Mission régionale d'autorité environnementale
Provence-Alpes-Côte d'Azur

**Avis de la Mission Régionale
d'Autorité environnementale
de Provence-Alpes-Côte d'Azur
sur le projet de construction d'une école élémentaire
à Roquefort-les-Pins (06)**

n° MRAe – 2020-2513 / 2020-

Figure 5: Roquefort les Pins (atlas SRCE)

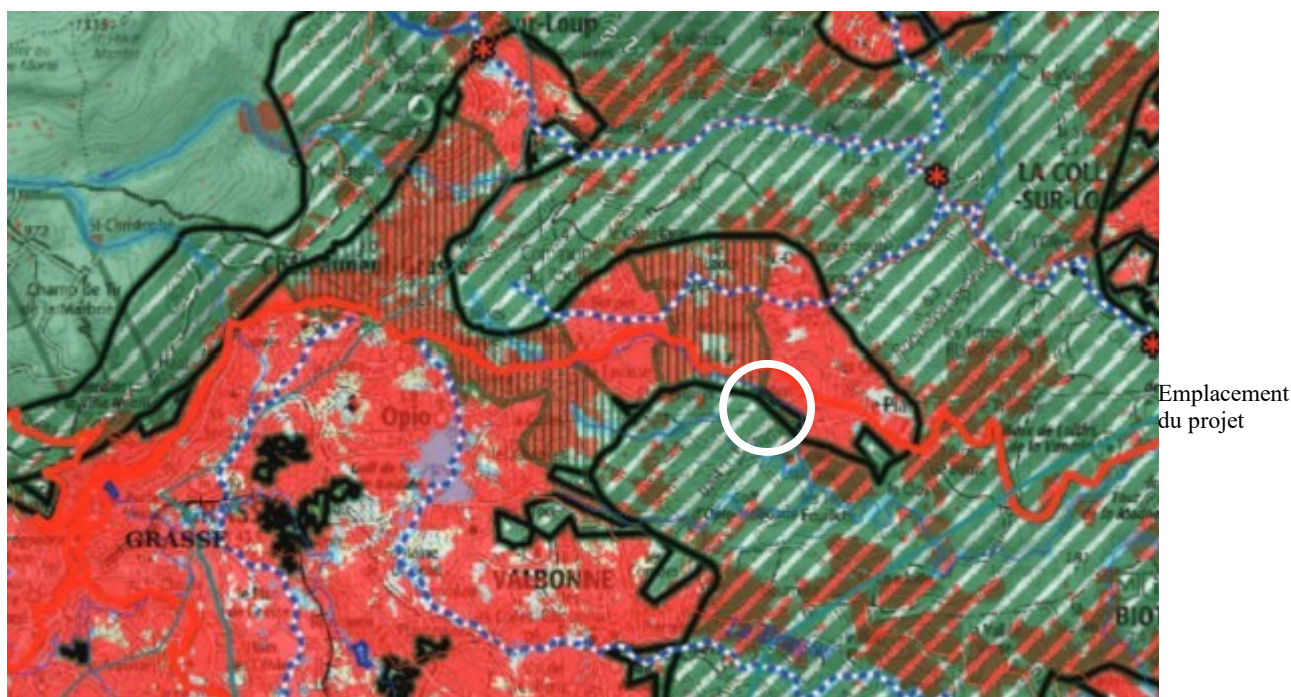
L'étude indique, page 300, que « l'aire du projet n'est située dans aucun zonage défini par le SRCE ». Cette affirmation est erronée car plus de la moitié du projet se situe, au regard du schéma régional de cohérence écologique (SRCE) dans un réservoir de biodiversité avec recherche de remise en état de la trame verte. L'étude indique également, page 384, que « le site d'étude est peu propice à la réalisation de cycles biologiques complets des espèces faunistiques. Des espèces à forte patrimonialité peuvent l'emprunter néanmoins le site ne présente pas d'enjeux forts pour les espèces l'utilisant », alors que le site d'étude est situé dans un réservoir de biodiversité.

Recommandation 3: Réaliser une analyse complémentaire des fonctionnalités écologiques du site et des espaces adjacents (vallon de Mardaric et espaces boisés au nord du site) pour analyser ensuite les incidences du projet sur la trame verte et bleue.

Figure 6: Trame verte et bleue du PLU (commune de Roquefort-les-Pins)

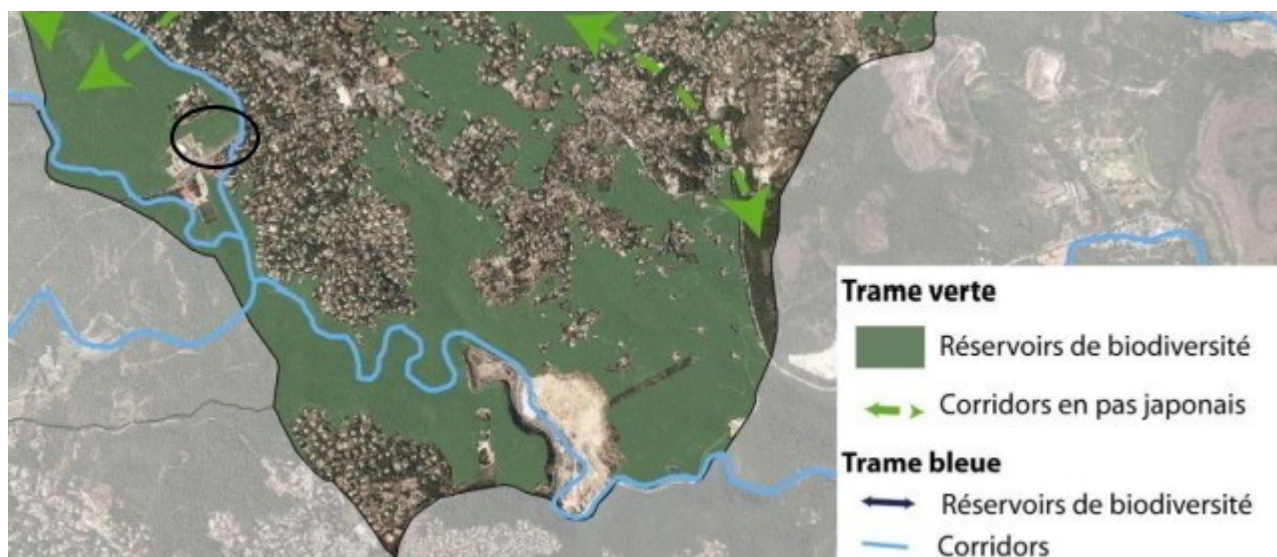
De plus, la carte de la trame verte et bleue locale présentée page 303 est incomplète au regard de la carte présente dans le plan local d'urbanisme de la ville de Roquefort-les-Pins⁵. En effet, elle ne reprend que partiellement les réservoirs de biodiversité. La carte du PLU de la commune fait apparaître que le zone d'étude est située intégralement dans un réservoir de biodiversité.

Figure 7: Projet d'aire sanctuarisée – Source : étude d'impact, page 258 i

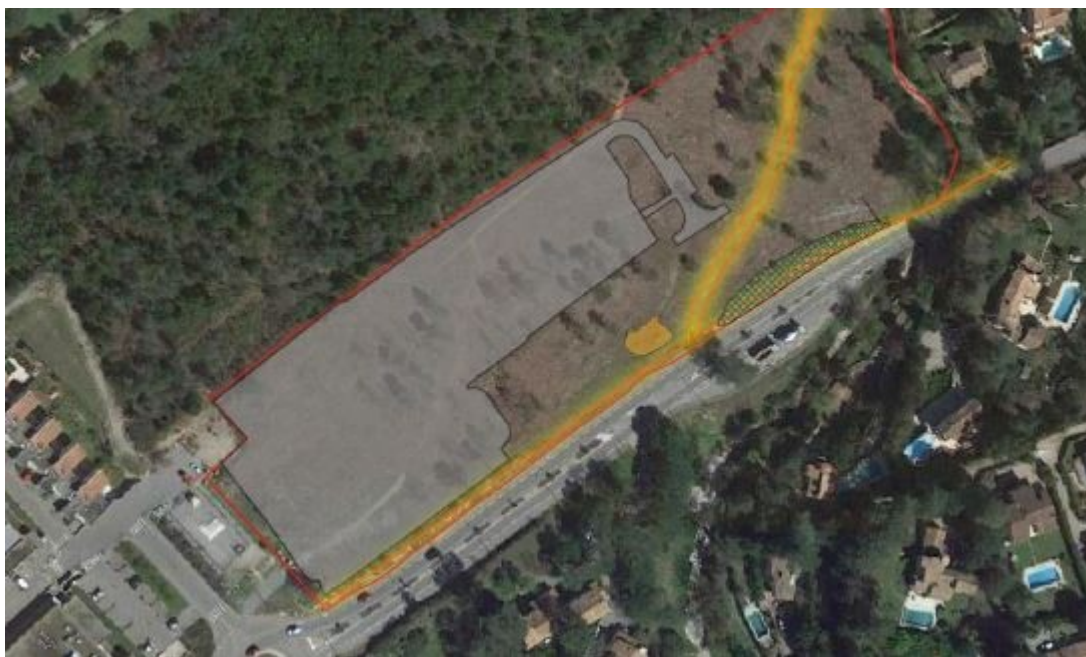
Le projet prévoit la mise en place et la gestion d'une aire sanctuarisée et aménagée en faveur de la biodiversité avec pour objectif de restaurer et maintenir des habitats favorables à quelques espèces pouvant être impactées indirectement par la fréquentation du projet d'aménagement. Cette aire est estimée à 1 hectare. Elle comprend une clôture le long de la route d'accès au projet, ainsi qu'un sentier balisé permettant de réguler l'accès des usagers. En revanche, le projet ne prévoit aucune mesure pour les espèces pouvant être directement impactées.

Figure 8: Plan de prévention des risques feux de forêt (Source : PLU de Roquefort-les-Pins)

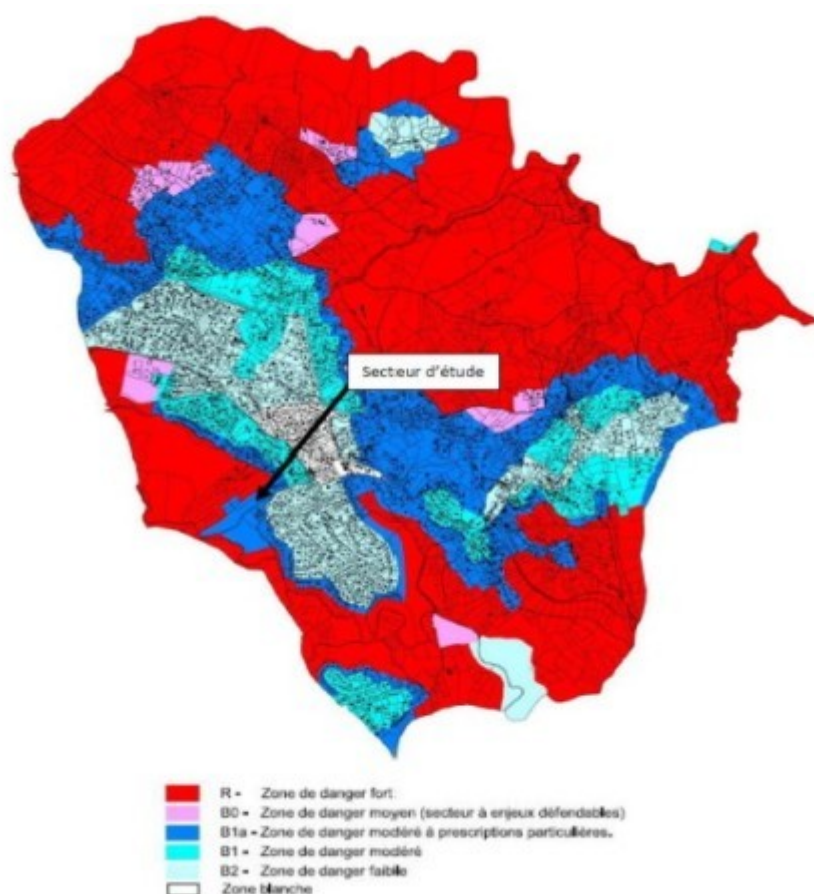
Le secteur d'étude se situe dans un espace favorable aux incendies de forêt, la zone du projet étant soumise à des aléas de feux de forêts modérés avec prescriptions, et en limite d'une zone soumise à des aléas forts de feu de forêt.

Le dossier précise, page 180, que « les enjeux vis-à-vis des feux de forêt sont considérés comme modérés-forts ». En revanche, le dossier ne présente pas de prescriptions de réduction de la vulnérabilité au risque de feu de forêt qui s'appliqueraient au projet, ni de proposition de mesure visant à éviter ou réduire le risque de vulnérabilité. Il ne fait pas non plus état du respect des préconisations du plan de prévention des risques « incendie de forêt ».

Recommandation 4: Décrire les prescriptions de réduction de la vulnérabilité au risque de feu de forêt qui s'appliquent au projet et démontrer leur efficacité.
